根据消防审图意见：7、11、12、15栋（建施图）核心筒前室穿套导致疏散门开启方向与疏散方向不一致，不符合GB 50096-2011第6.2.5条规定。修改如下图：

7、11、12、15栋核心筒标准层平面详图

13栋、14栋核心筒标准层立面图

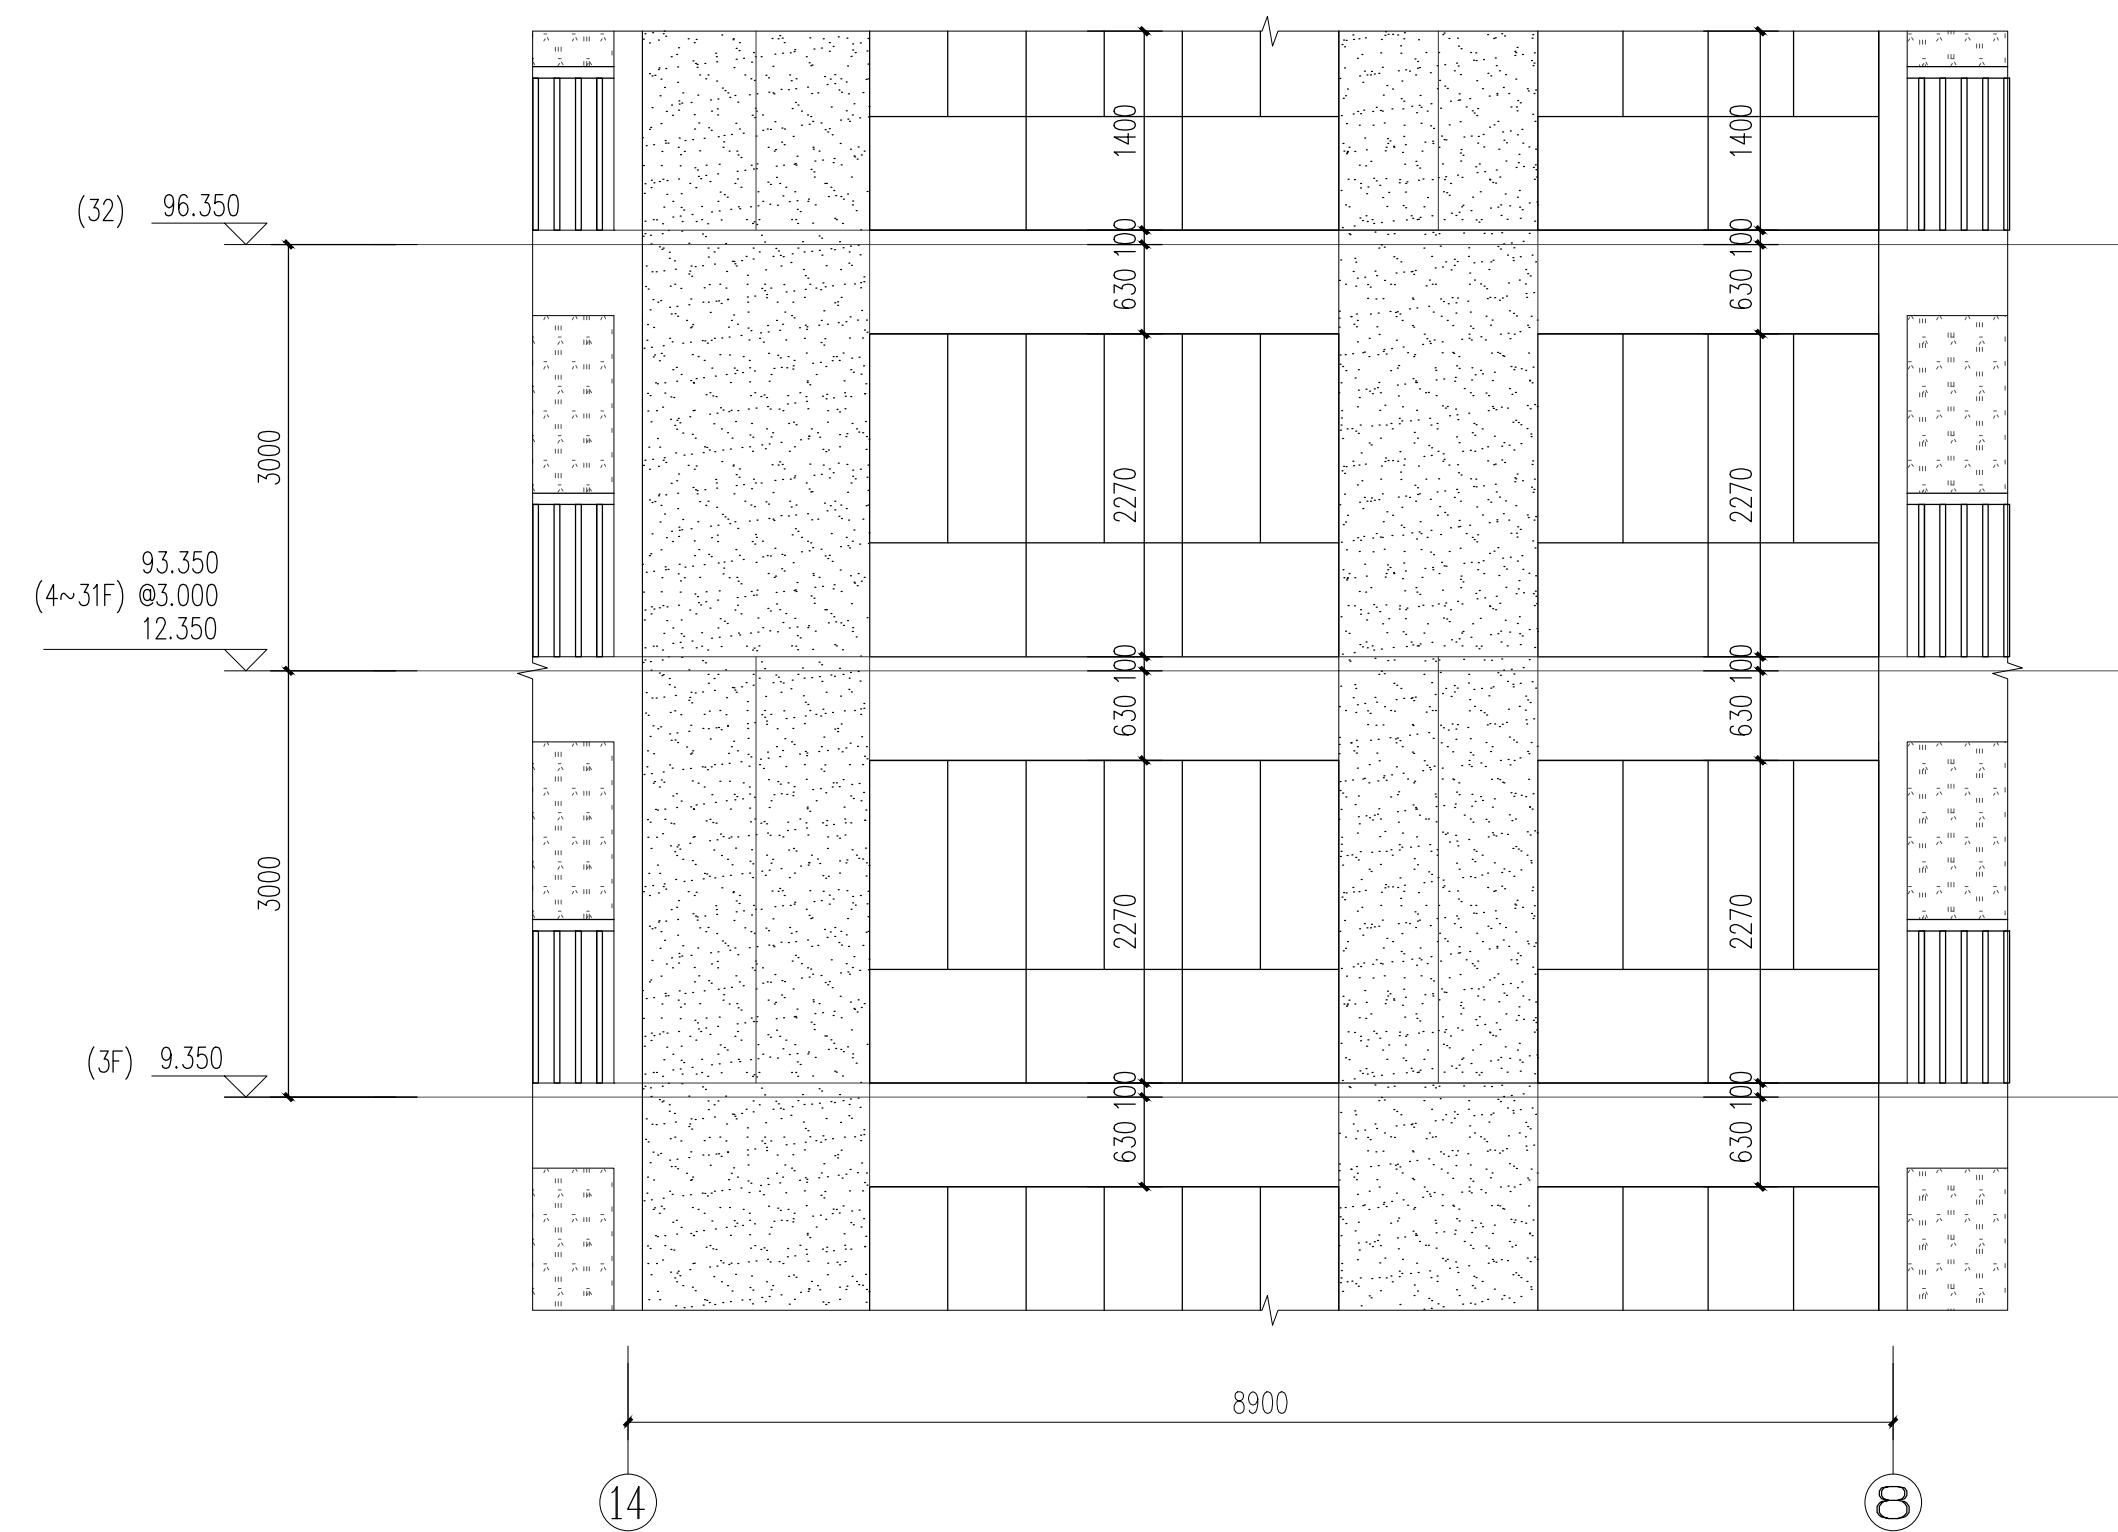
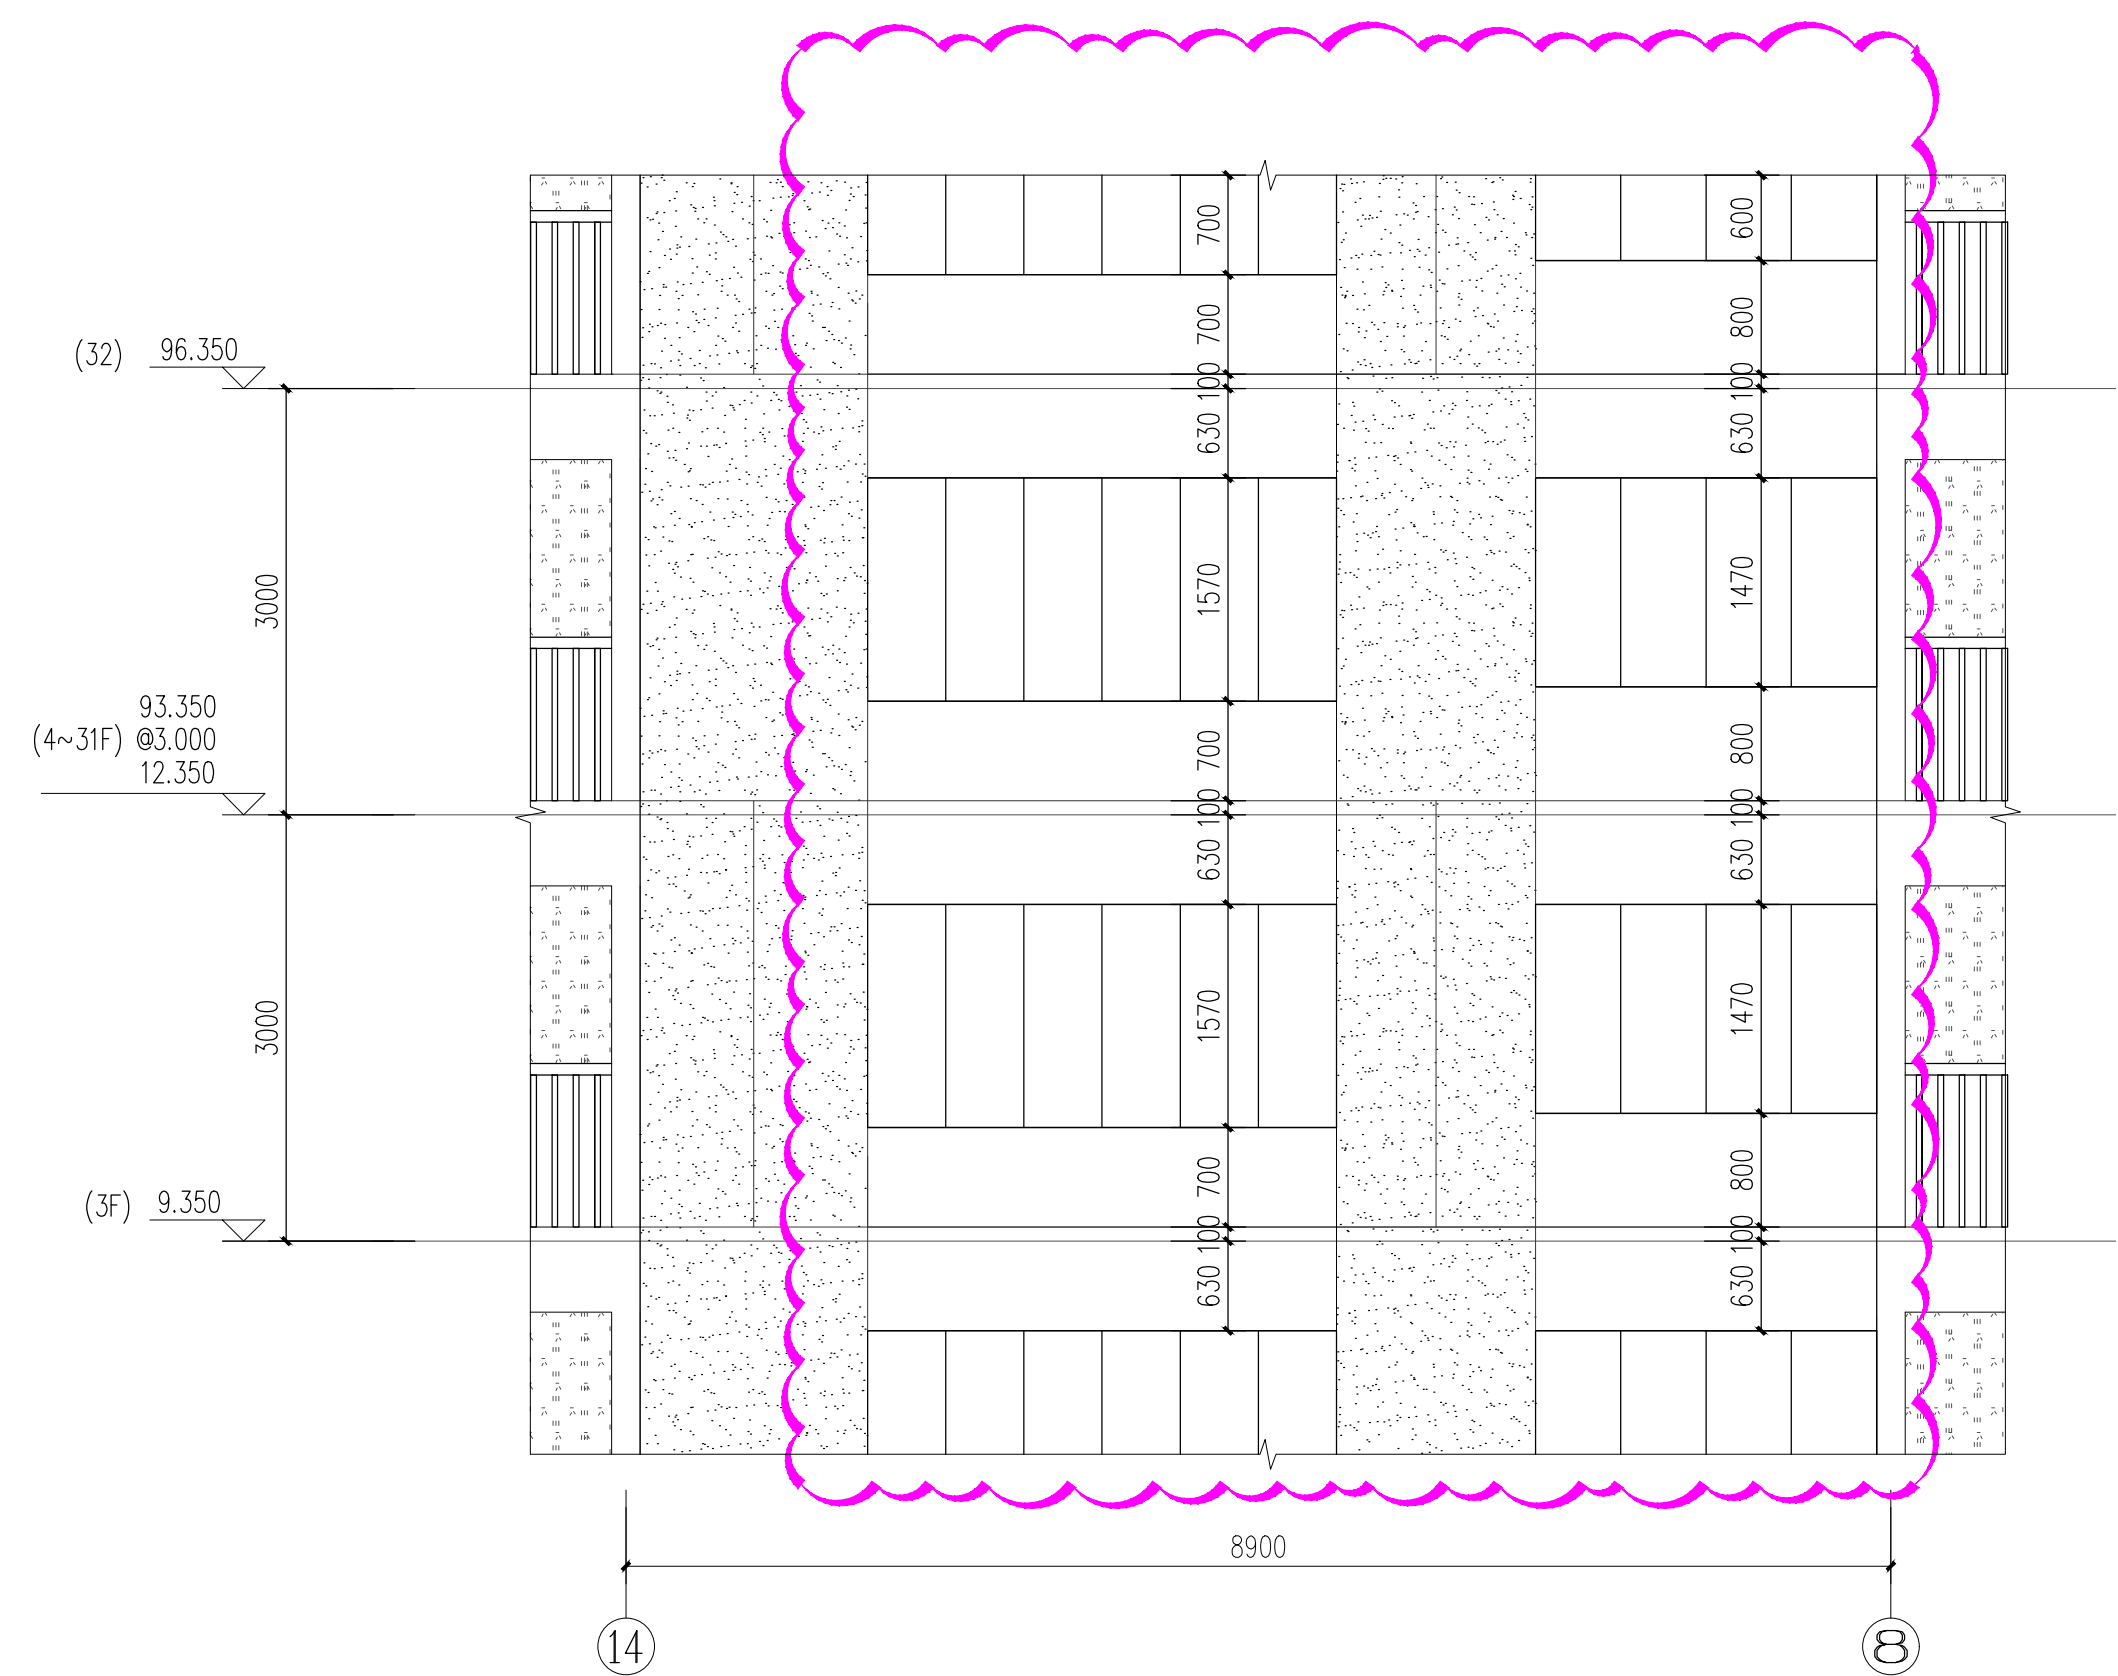
根据消防省图意见：13栋、14栋核心筒的窗的上下层之间的实墙高度小于1.2米，不符合GB 50016-2014（2018年版）第6.2.5条规定。修改如下图：
